Keuringsverslag van een elektrische laagspanning- en zeer lage spanningsinstallatie

NIET CONFORM

Straatnaam Constant Hansoulstraat
Huisnummer 6
Busnummer 0101
Postcode 1830
Gemeente MACHELEN
Land België

Controlebezoek van een huishoudelijke installatie volgens (KB 08/09/2019) - AREI Boek 1- 6.5. en 4.2.4.3.

Afbeelding schakel- en verdeelbord:

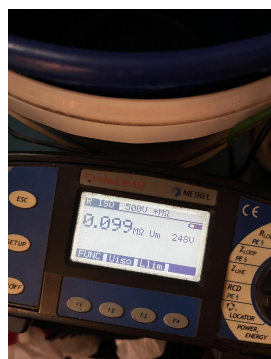
- I1.01 Eëndraadschema van de installatie is niet aanwezig. (Boek 1 Afdeling 2.12 - 2.13 en 3.1.2)
- I1.03 Situatieschema van de installatie is niet aanwezig. (Boek 1 Afdeling 2.12 - 2.13 en 3.1.2)

- I1.08 Inplantingsplan gemeenschappelijke aardverbinding niet aanwezig. (Boek 1 onderafdeling 5.4.2.1.)
- I2.02 De waarde van de isolatieweerstand van één of meerdere stroombanen is kleiner dan 0,5M ohm. (Boek 1 Onderafdeling 6.4.5.1.)

- I2.03 De continuïteit van equipotentiaalverbindingen en/of beschermingsgeleiders zijn niet gewaarborgd. (Boek 1 Onderafdeling 5.3.5.3.G. en 5.4.3.5)
- I2.05 De spreidingsweerstand is groter dan 100 ohm. (Boek 1 Onderafdeling 4.2.3.2.)

- I5.02 Elke elementaire stroombaan moet met een hoofdletter aangeduid worden. Elk lichtpunt, contactdoos, moeten genummerd worden in volgorde gezien vanaf de beschermingsinrichting tegen overstroom. (Boek 1 onderafdeling 3.1.2.1.)

- I5.03 Het verdeelbord is niet makkelijk toegankelijk. (Boek 1 Onderafdeling 5.3.5.1.C.)
- I5.06 De deur en/of afschermplaat van het schakelbord dient (terug)geplaatst te worden. Aanraking van onder spanning staande delen mogelijk. (Boek 1 Afdeling 5.1.4. en 5.3.5.1.A. en 4.2.2.3.)

- I5.11 Niet gebruikte invoeringen van het verdeelbord zijn niet correct of onvoldoende afgedicht. (Boek 1 Afdeling 5.1.4. en 4.2.2.3.)
- I5.12 De doorsneden van de interne verbindingen en/of van de verdeelrails in het bord zijn onvoldoende. (Boek 1 Onderafdeling 4.4.1.1. en 4.4.1.5.)

- I5.14 De nominale spanning dient duidelijk vermeld te worden op een oordeelkundig gekozen plaats. (Boek 1 Onderafdeling 3.1.3.3.)
- I6.02 Een algemene differentieelstroombeschermingsinrichting met een nominale stroom (In) van minstens 40A en een gevoeligheid van maximum 300mA is niet geplaatst. (Boek 1 Onderafdeling 4.2.4.3. en 5.3.5.3.a.)

- I6.04 Een differentieelstroombeschermingsinrichting met een gevoeligheid van 30mA is te plaatsen voor installaties van badkamer, wasmachine, vaatwas, droogkast en/of gelijkaardige toestellen. Deze dient ondergeschikt te zijn aan de hoofddifferentieelstroombeschermingsinrichting (Boek 1 Onderafdeling 7.1.4.3. en 4.2.4.3.)

- I6.09 Er is geen bescherming door een differentieelstroombeschermingsinrichting met een gevoeligheid van max. 30mA voorzien voor contactdozen zonder aardpen. (boek 1 afdeling 8.2.1 punt 6)

- I7.04 Niet alle stroombanen zijn beveiligd tegen overstroom. (Boek 1 Afdeling 4.4.1.)
- I8.07 Leidingen zijn te bevestigen met aangepaste bevestigingsmiddelen. (Boek 1 Onderafdeling 5.2.2. en 5.2.9.)
